Vysvětlení, doplnění zadávacích podmínek č. 2 (Dodatečná informace č.2)

Zakázka: „Centrum odborné přípravy polygrafických oborů v SŠPTP Velké Poříčí – stavební práce“

SADOVÉ ÚPRAVY

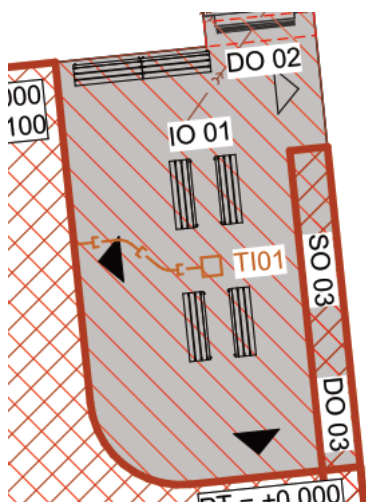
- 5) „SU 03 – lavička – prosíme o bližší specifikace. Dle VV – 6ks a na koordinační situaci pouze 2ks
Žádáme tedy o ujasnění vzhledu a počtu kusů.“

- a) Bližší specifikace viz neoceněný soupis prací: Odolná lavička s pozinkovaným kovovým rámem, šedě mořená borovicová prkna, vysoké opěradlo se zaoblenými rohy, ukotvené k podkladu, Šírka (mm): 2050, Šírka sedadla (mm): 1800, Výška (mm): 850, Výška sedadla (mm): 435, Hloubka (mm): 600, Hloubka sedadla (mm): 435

- b) Platí výměra v soupisu prací - 6ks, přílohou této DI je aktualizovaná koordinační situace
